Date : 10 avril 2023

Réf. : MRBR-23H004

## **Avis de sécurité sur le terrain**

RADspeed Pro  
RADspeed safire  
CEILING TUBE SUPPORT CH-200  
CEILING TUBE SUPPORT CH-200M

Fig. 1 Rotation autour de l'axe vertical

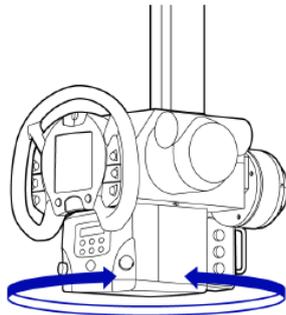
- Effectuez des inspections quotidiennes conformément au mode d'emploi du CH-200/CH-200M. En particulier, vérifiez la présence ou non d'anomalie telle que le dispositif du tube à rayons X qui pourrait tourner autour de l'axe vertical (voir la Fig. 1 ci-dessous) sans que vous ayez appuyé sur un bouton du panneau de commande. Si vous découvrez des anomalies, cessez d'utiliser l'équipement et contactez le représentant de la maintenance de Shimadzu.
- Lorsque vous faites tourner l'ensemble du tube à rayons X, ne heurtez pas l'ensemble du tube à rayons X contre la butée située à l'extrémité.  
Si l'ensemble du tube à rayons X heurte brutalement la butée, le boulon pourrait être impacté, ce qui pourrait le desserrer et le briser.
- Ne faites pas tourner l'ensemble du tube à rayons X au-dessus ou à proximité du patient.

Nous allons ajouter des protections afin que la section de support du tube à rayons X ne se détache pas de la colonne dans le cas peu probable où tous les boulons se briseraient. Parallèlement, nous allons remplacer les boulons qui fixent la section de support du tube à rayons X.
